**Otvoreni s pozvanim natjecateljima urbanističko-arhitektonski
natječaj za izradu idejnog rješenja uređenja parka i crkve
na Trnjanskoj Savici u Zagrebu
- press release -**

Raspisivač i provoditelj natječaja

Grad Zagreb, Gradski ured za stratezijsko planiranje i razvoj Grada, Republike Austrije 18, Zagreb

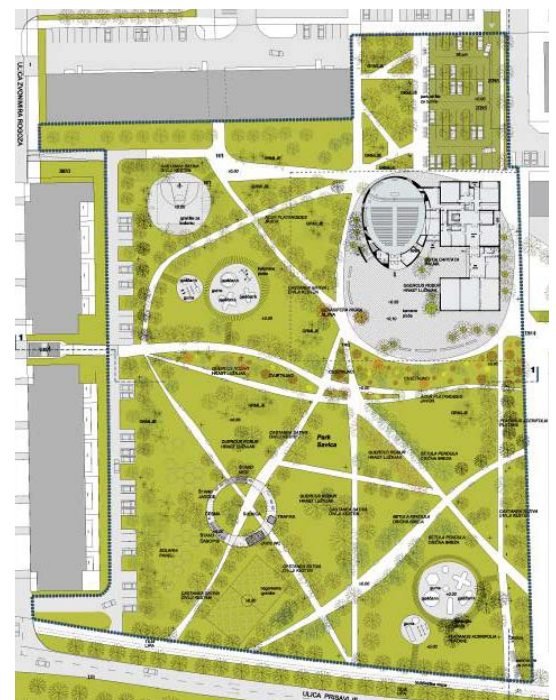
Ovaj rad uspješan je primjer odabira dobre mikrolokacije crkve uz prihvatljiv opći koncept. Vrlo dobra teološka utemeljenost i zanimljiva sakralnost, navodi na razmišljanje je li čak tako izražena sakralnost dobar ili loš moment interpolacije u moderni gradski park.

Zanimljiva intimnost prostora dobivena organiziranjem funkcionalnih sklopova oko poluatriza rezultirala je relativno skromnim prostornim dimenzijama. Predloženo rješenje interijera crkve sa tradicionalno oblikovanim simboličkim elementima dobro je uklopljeno u opći koncept sakralnih prostora. Funkcionalne cjeline jasno su odijeljene i dobro povezane ('topla veza'). Kvalitetno i praktično je rješenje sa dvije sakristije i zimskom kapelom. Pojedini funkcionalni nedostaci (pre mali prostor dječjeg kora koji je previše udaljen od prostora oltara, visina sklopa pastoralnog centra kroz dvije etaže, visina male i srednje dvorane je prevelika obzirom na tlocrtnu dimenzije, upitne mjere uporabnih prostora stambenog sklopa i kuhinje, nedostaje velika blagovaonica, neprihvatljiv smještaj knjižnice na katu zbog otežanog pristupa) mogu se relativno jednostavno bez bitnog mjenjanja osnovnog habitusa redefinirati.

Predloženi koncept energetski učinkovite kuće i korištenja obnovljivih izvora energije izuzetno kvalitetno definira korištenje svih prostora u potencijalnoj daljoj razradi projekta. Procijenjeni troškovi gradnje cijelog kompleksa crkve od 650 €/m² ne smatraju se realnim.

Predloženo rješenje inzistira na izuzetnoj popunjenosti i voluminoznosti vegetacije, pješačkoj povezanosti stazama, ali bez jasne povezanosti sa sadržajima parka. Zatvorena je transparentnost livadnog prostora. Naglasak

pristupa prostoru ulaza u crkvu naznačen je oblikovanjem cvjetnjaka duž cijele vertikalne poveznice parka u smjeru istok-zapad. Uz postojeće vrste stablašica unesene su i neke nove kao što su pitomi kesten i hrast, a na prostoru trga ispred crkve, kao ukrasni detalj, smještena je palma što je upitno obzirom na prisutnost i habituse autohtonih vrsta zelenila.

Igrališta su razmještena dijagonalno u smjeru jugozapad-sjeveroistok, a formirana "prstenasta" sjenica u jugozapadnom kvadrantu parka s izrazito različitim sadržajima za park (kiosk za novine, toalet, štandovi za prodaju voća, ..) koji ipak ne pokazuju koncept parkovnog oblikovanja. Igralište košarke za stariji uzrast djece preblizu je stambenih zgrada.

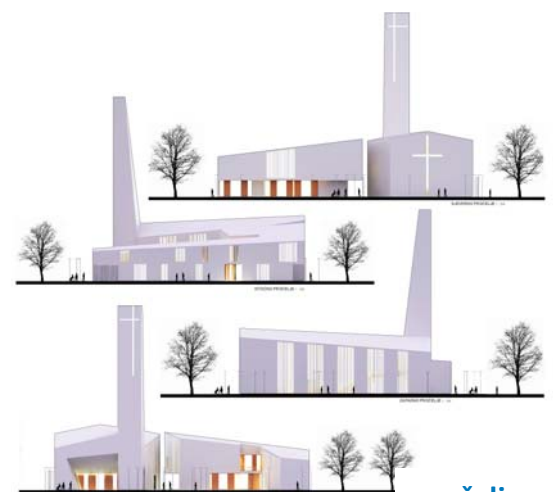
Dispozicija i volumen građevine, orijentacija i organizacija pristupa dominirajući su u odnosu na sadržaje i funkciju parka u cjelini.

Kompleks je raščlanjen u dva odvojena volumena, koji nisu povezani toplom vezom.

Crkveni trg lociran bočno od glavnog ulaza u crkvu, visinski na razini parka, rastvoren prema jugu, ima potrebnu mjeru privatnosti uz pomoć planiranog zelenila. Sam ulaz u crkvu orijentiran je neposredno na pristupnu pješačku prometnicu parka, što je ocijenjeno nepovoljnim.

Predloženo rješenje izrazito sugerira prepoznatljivu sakralnost prije svega kroz oblikovanje i postavu zvonika (visina od 40 m je prenaplašena i predominantna u postojećem urbanom okruženju) i portala crkve koji formiraju oblikovnu cjelinu koja se ponavlja i u tlocrtnoj matrici. Kvaliteta koncepta ogleda se u prepoznatljivosti cjeline sa specifičnim nagibima krovnih ploha (istovremeno rezultirajući kompleksnost detalja pri odvodnji oborinske vode) koje se kontinuirano spuštaju od najvišeg dijela sljemena crkve preko dvoranskih sadržaja na katu do najnižih prostora iznad garaža župnog stana.

Dobro dimenzioniran i oblikovan unutrašnji trg kao poluotvoreni atrijski prostor kvalitetno se nadovezuje na južni prostor parka i omogućava dostupnost svim crkvenim sadržajima, a istovremeno može služiti i za liturgijske potrebe na otvorenom. U odnosu na projektiranu pješačku komunikaciju istok-zapad cijeli kompleks građevina trebalo bi pomaknuti prema sjeveru za cca 5m, kako bi se oslobodio prostor glavnog ulaza u crkvu u odnosu na šetnicu.

Uz zadržavanje postojeće strukture parka oblikuje se naglašeni pristup crkvi u smjeru sjever-jug, i u smjeru istok-zapad (u sjevernom dijelu parka, uz južni dio kompleksa crkve), te oba tvore parterni križ učvršćen drvoredima visoke vegetacije. Pristupi - poveznice vegetacijski su određeni crvenim javorom.

Uz zadržavanje postojećeg dječjeg igrališta oblikovana su još dva, u sjevernom i jugozapadnom prostoru parka. Polivalentna ploha za stariji uzrast smještena je u centralnom dijelu obuhvata i nametljiva je u prostoru, negirajući naglasak pristupa centralnom alejom javora od juga prema crkvi.
